**SOLICITATION AMENDMENT
MODIFICATION DE L'INVITATION**

Title - Sujet NGCC Griffon - PVN	
Solicitation No. - N° de l'invitation F7049-200157/A	Amendment No. - N° modif. 014
Client Reference No. - N° de référence du client F7049-200157	Date 2023-07-17
GETS Reference No. - N° de référence de SEAG PW-\$\$MD-029-29039	
File No. - N° de dossier 029md.F7049-200157	CCC No./N° CCC - FMS No./N° VME
Solicitation Closes - L'invitation prend fin at - à 02:00 PM Eastern Daylight Saving Time EDT on - le 2023-08-30 Heure Avancée de l'Est HAE	
F.O.B. - F.A.B.	
Plant-Usine: <input type="checkbox"/> Destination: <input type="checkbox"/> Other-Autre: <input type="checkbox"/>	
Address Enquiries to: - Adresser toutes questions à: Jeddi, Loubna	Buyer Id - Id de l'acheteur 029md
Telephone No. - N° de téléphone (873) 455-3835 ()	FAX No. - N° de FAX (819) -
Destination - of Goods, Services, and Construction: Destination - des biens, services et construction:

Demande de soumissions – Modification n° 014

Q#1: Item Devis 14 – Général

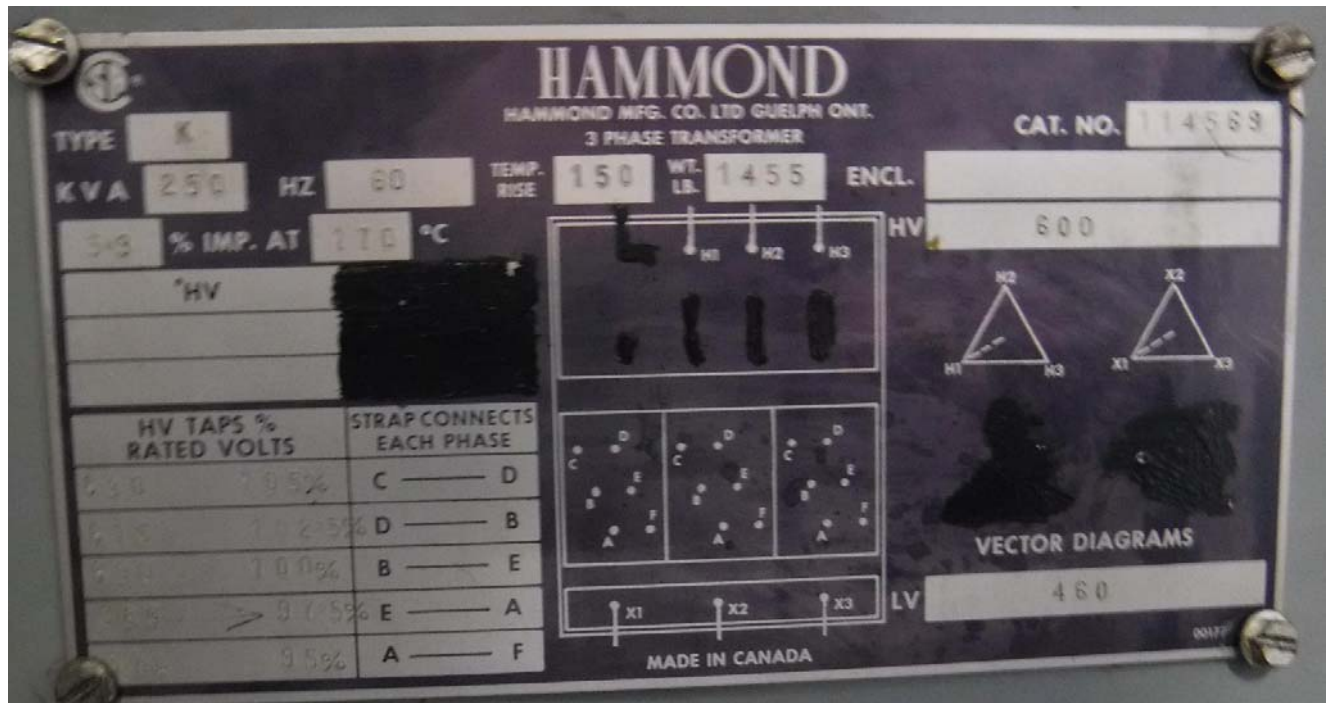
Est-ce possible d'avoir l'analyse de charge électrique « Electrical Load Analysis » actuelle du navire?

R#1 : Conformément au point G.2.4.1, il incombe l'entrepreneur d'effectuer une analyse de la charge électrique et de la mettre à jour tous les deux mois. L'analyse de la charge doit être configurée pour représenter le schéma unifilaire afin de faciliter l'identification des équipements et la dérivation directe des données pour le dimensionnement des barres omnibus, des transformateurs, des redresseurs et des câbles. Toutes les modifications apportées au schéma unifilaire doivent se refléter immédiatement dans l'analyse de la charge et vice versa. L'analyse de charge la plus récente dont dispose la GCC pour le Griffon date de 2003. Une copie de ce rapport a été sauvegardée dans la section 14 - Système de distribution électrique du dossier technique sur Google Drive pour référence uniquement. Fichier enregistré sous " Griffon 2003 Electrical Load Analysis "
